島根原子力発電所  
敷地周辺海域の活断層評価  
(コメント回答)

平成26年 5月 1日  
中国電力株式会社

# 追加調査計画概要(案)

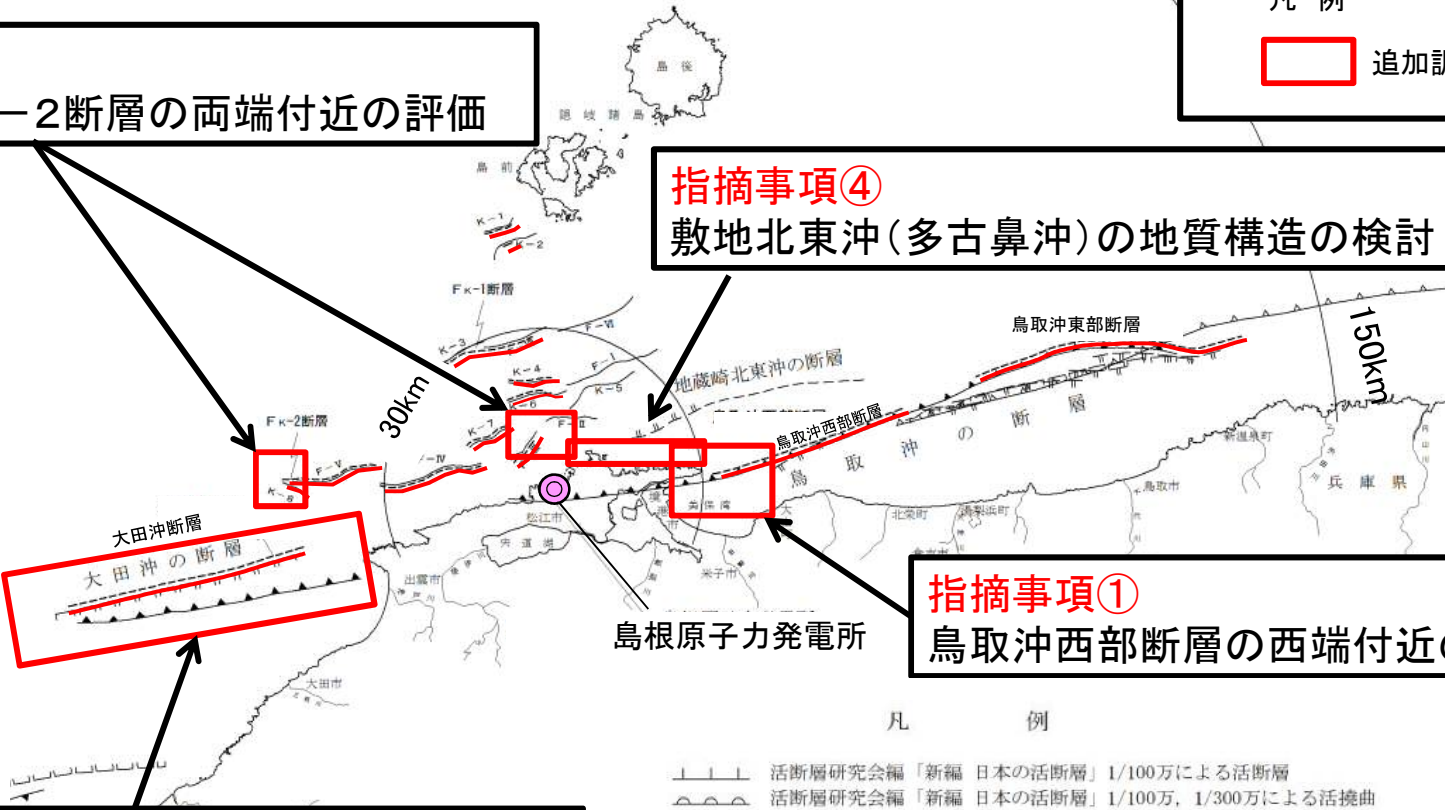
**指摘事項②**  
F-III ~ F<sub>K</sub>-2断層の両端付近の評価

**指摘事項④**  
敷地北東沖(多古鼻沖)の地質構造の検討

**指摘事項①**  
鳥取沖西部断層の西端付近の評価

**指摘事項③**  
大田沖断層の地質の年代区分の検討

# 追加調査測線(指摘事項①): 鳥取沖西部断層の西端付近の評価)

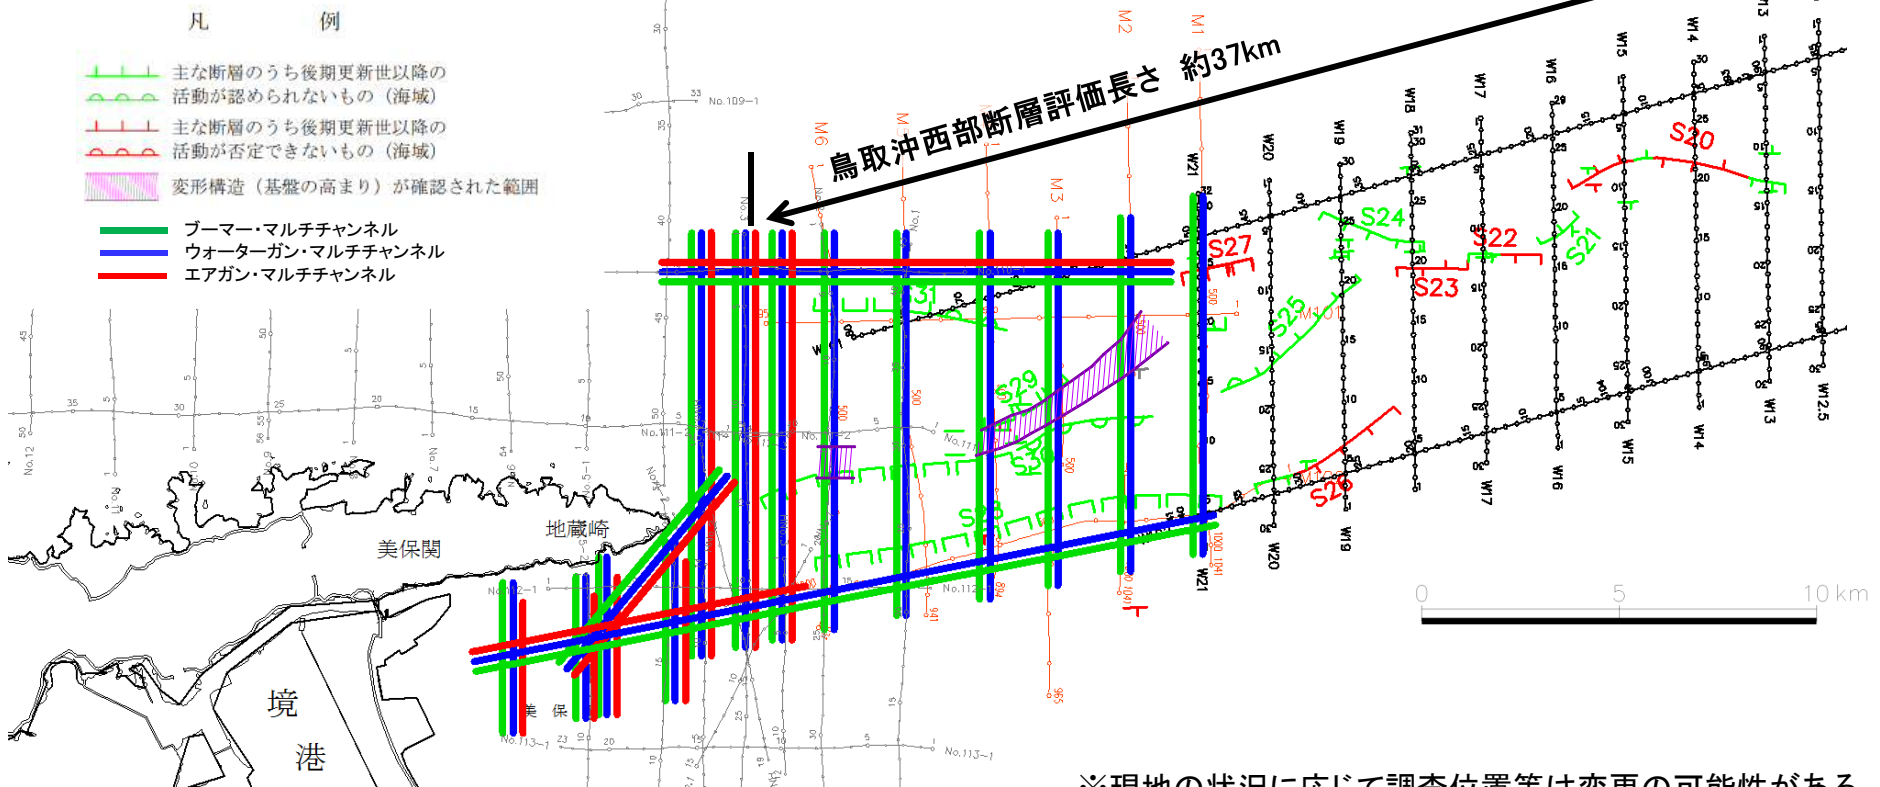
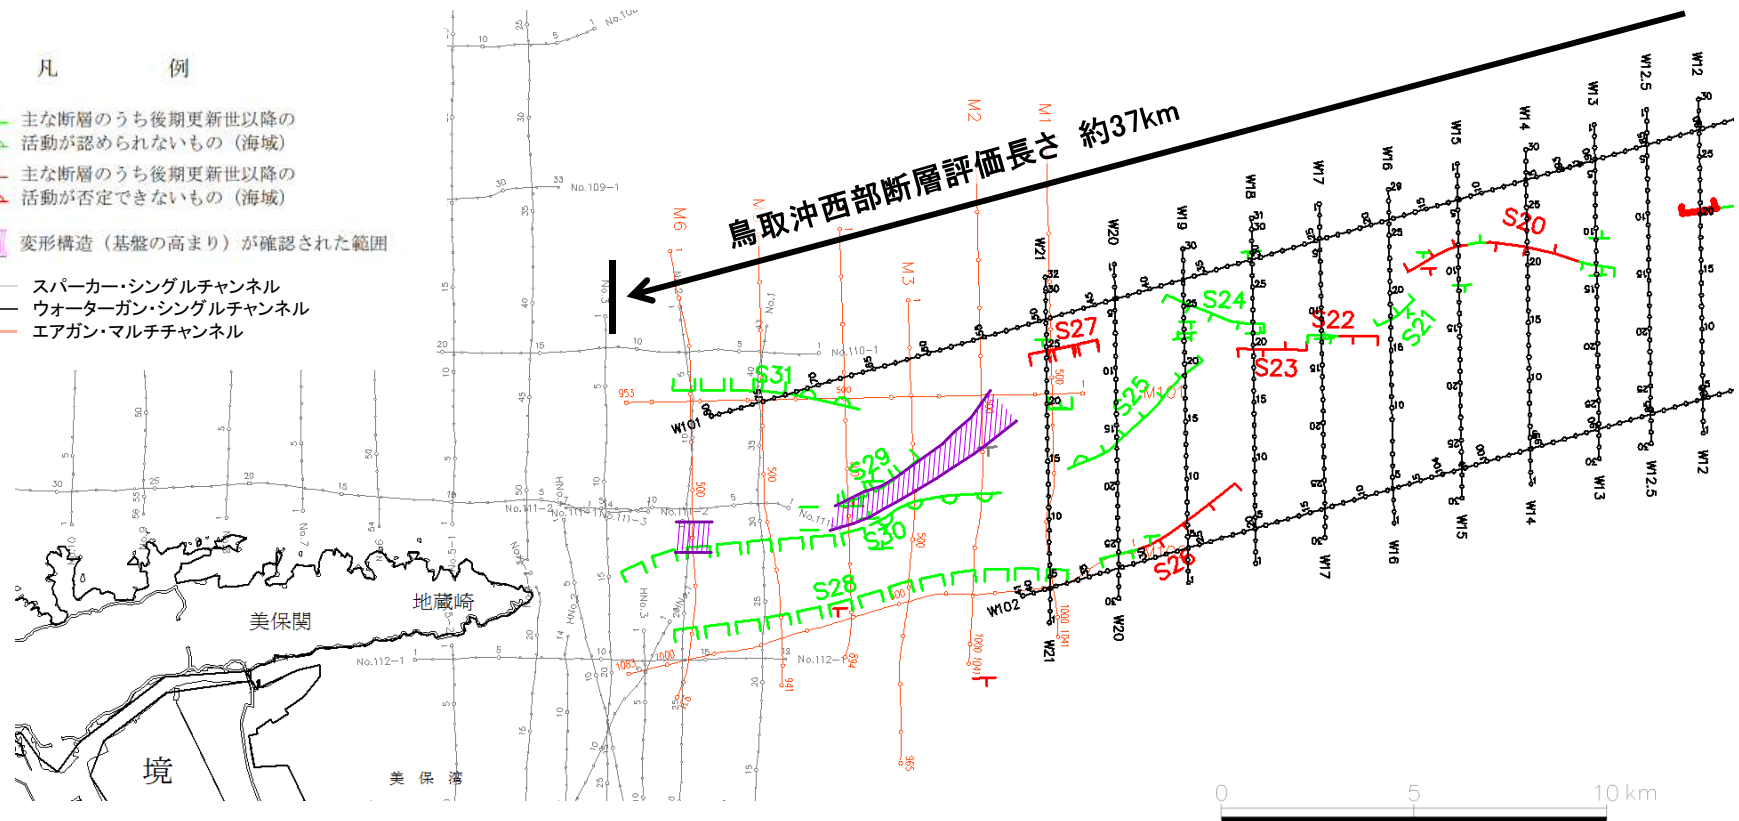
- ・ 事業者の音波探査記録等では端部の評価ができないので、最新手法による精度の高い音波探査記録により評価を行うこと
- ・ 調査に当たっては、浅部と深部の両方の地質構造が把握できるよう留意すること

**【目的】**  
 西端付近について、浅部、中深部及び深部の音波探査を実施し、活動性評価を行う。

- ・ブーマー・マルチチャンネル
- ・ウォーターガン・マルチチャンネル
- ・エアガン・マルチチャンネル

# 追加調査計画案(指摘事項②): F-Ⅲ~F<sub>K</sub>-2断層の両端付近の評価

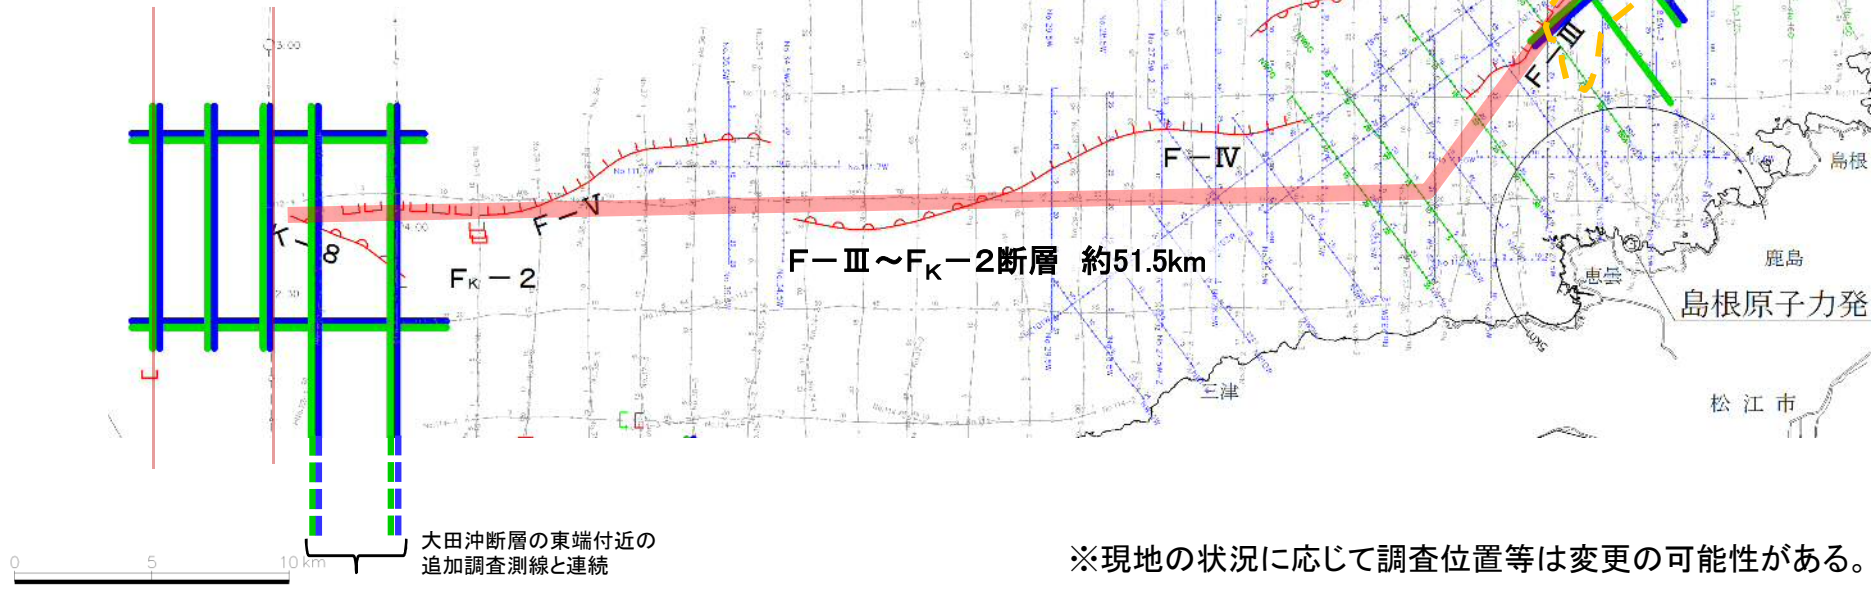
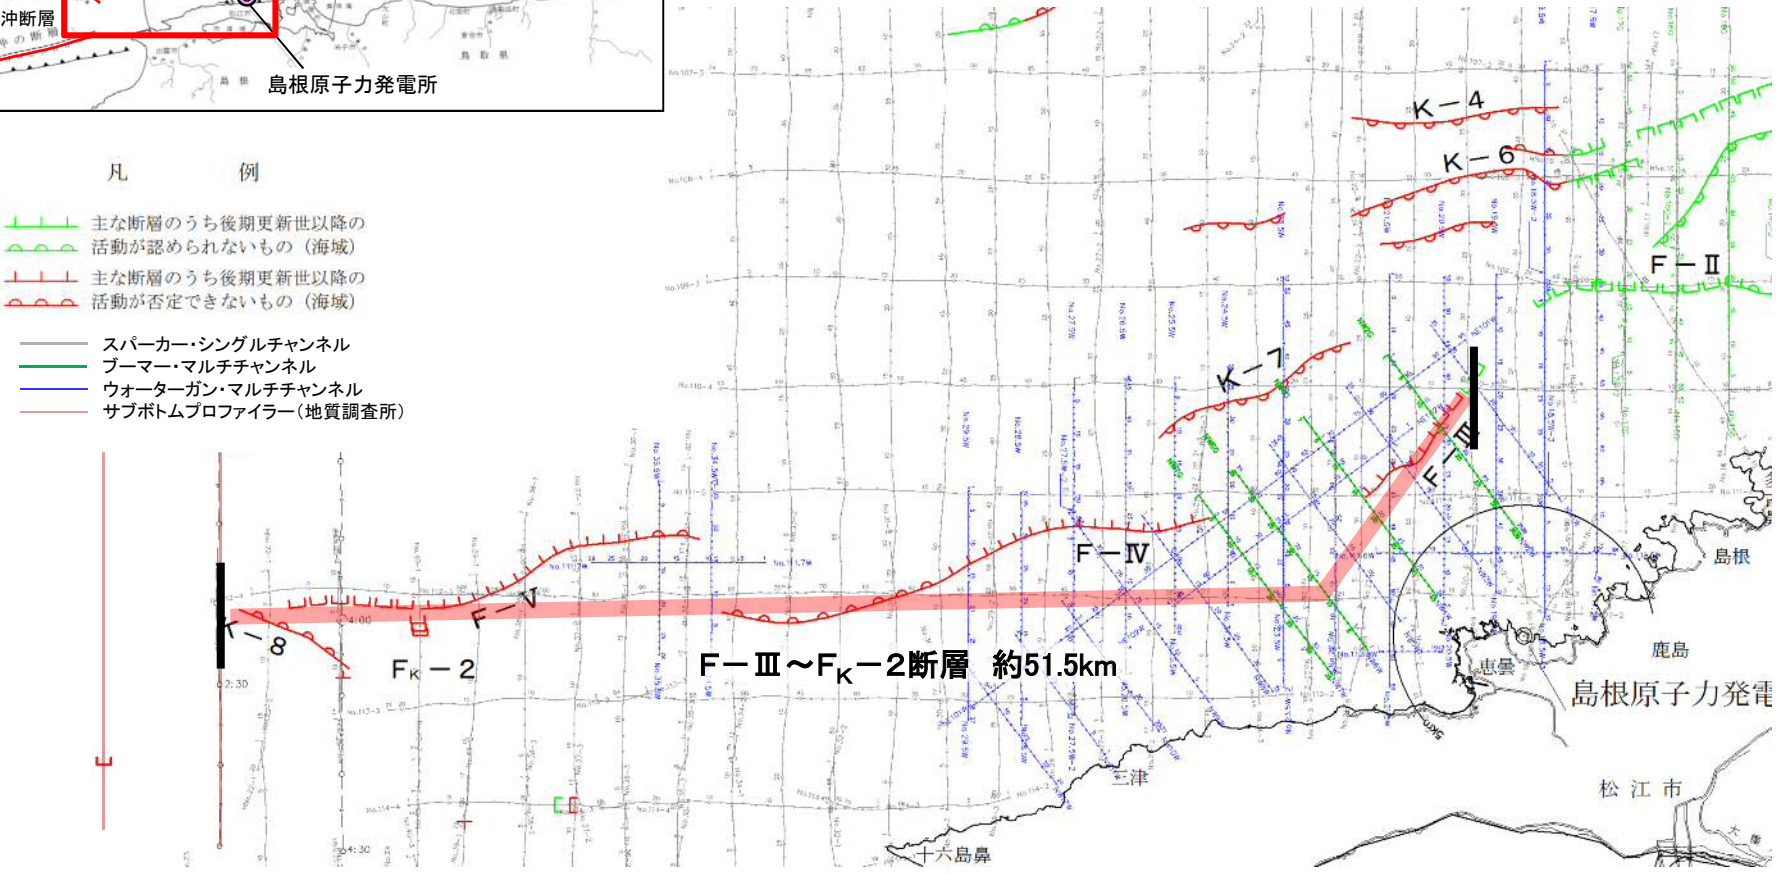
- ・ 同一測線上でも音波探査音源の違いにより音波探査記録の見え方が様々なので、複数のデータを用いて詳細に検討すること

**【目的】**  
 両端部付近について、浅部及び中深部の音波探査を実施し、活動性評価を行う。

**【調査の種類】**  
 ・ブーマー・マルチチャンネル  
 ・ウォーターガン・マルチチャンネル

# 追加調査計画案(指摘事項③:大田沖断層の地質の年代区分の検討)

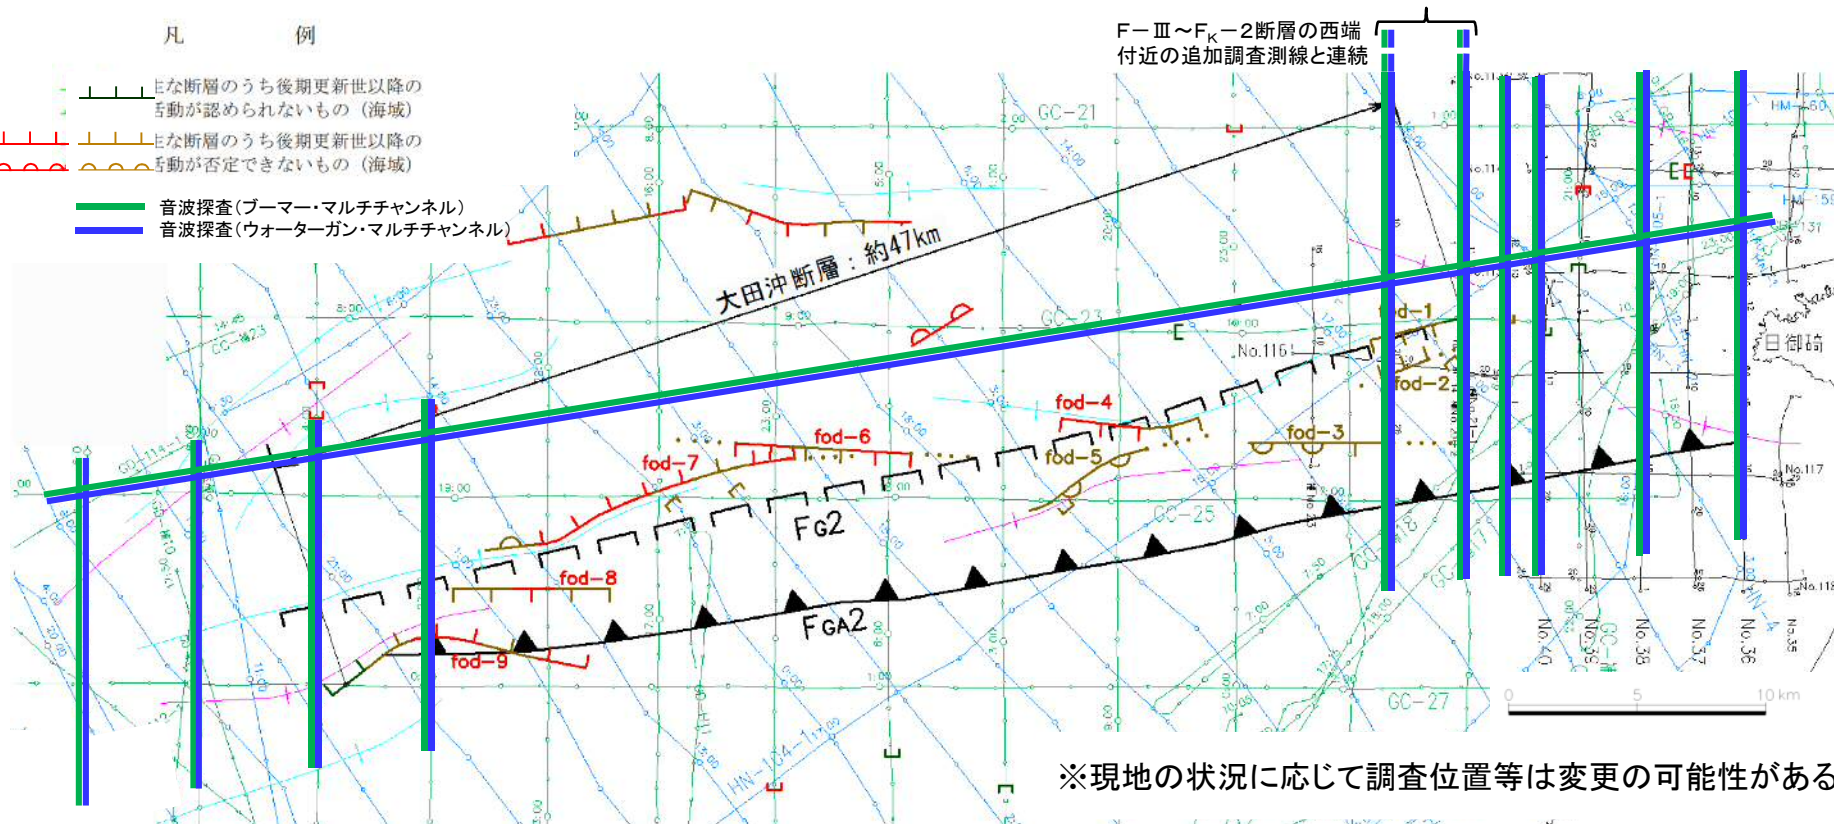
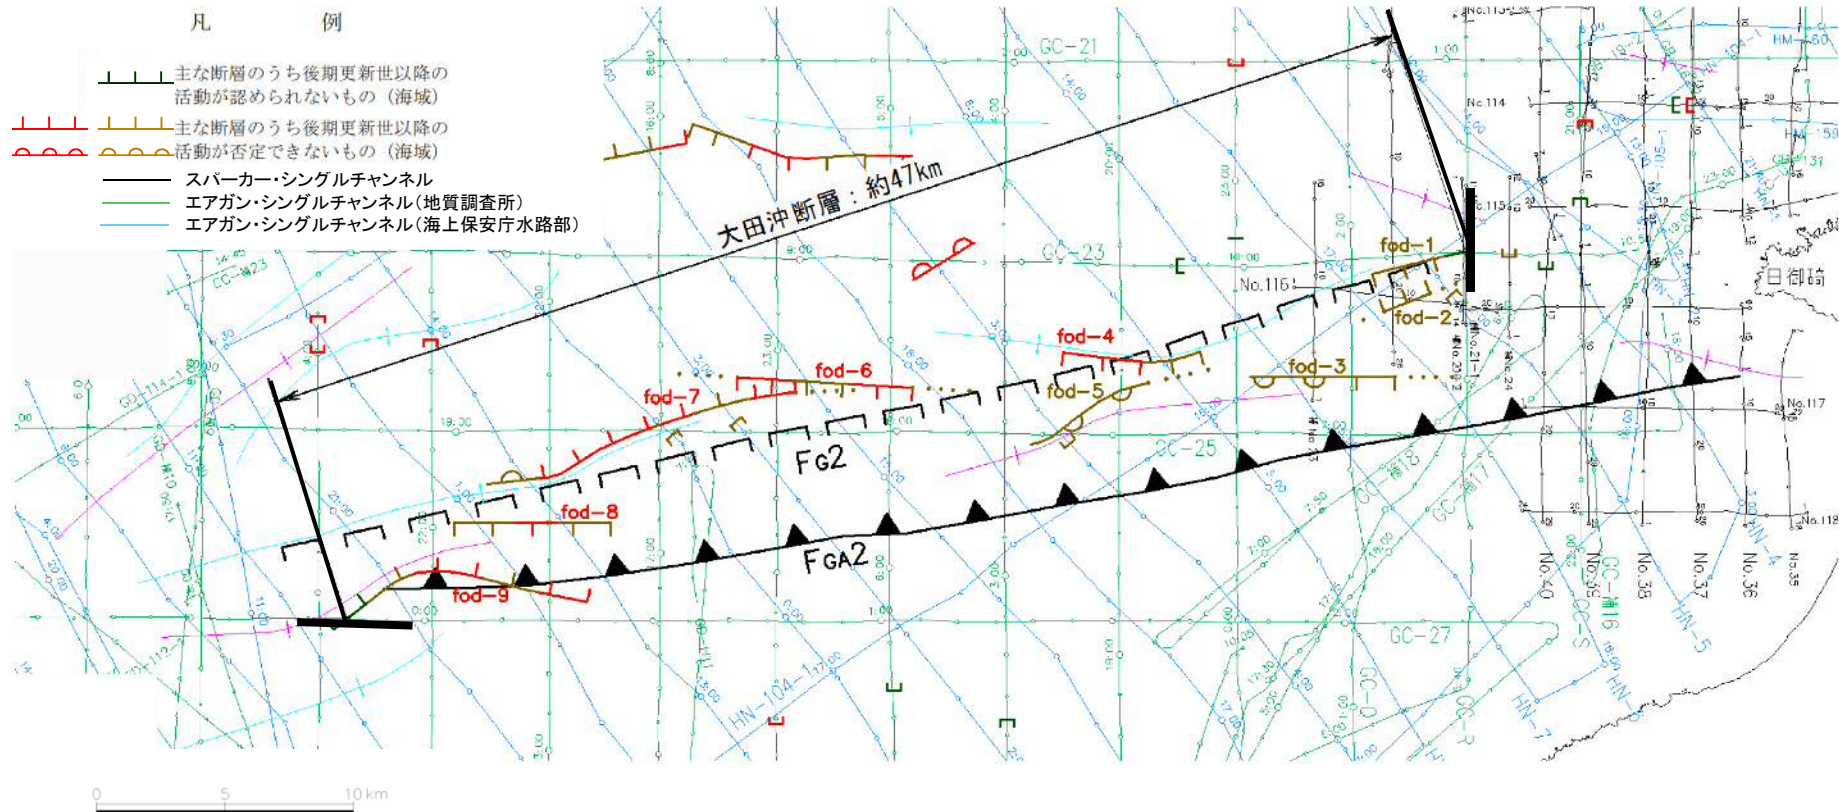
- ・断層評価に当たっては、より詳細な地質の年代区分について検討を行うこと
- ・年代区分に当たっては、地質年代の直接的な測定を行うこと

両端部付近について、浅部及び中深部の音波探査を実施し、敷地前面海域と同程度に地質層序の年代区分を細区分し、活動性評価を行う。また、年代の直接的な測定を行い精度向上を図る。

- ・音波探査(ブーマー・マルチチャンネル)
- ・音波探査(ウォーターガン・マルチチャンネル)
- ・採泥(ピストンコアラ)※追加音波探査測線上で実施
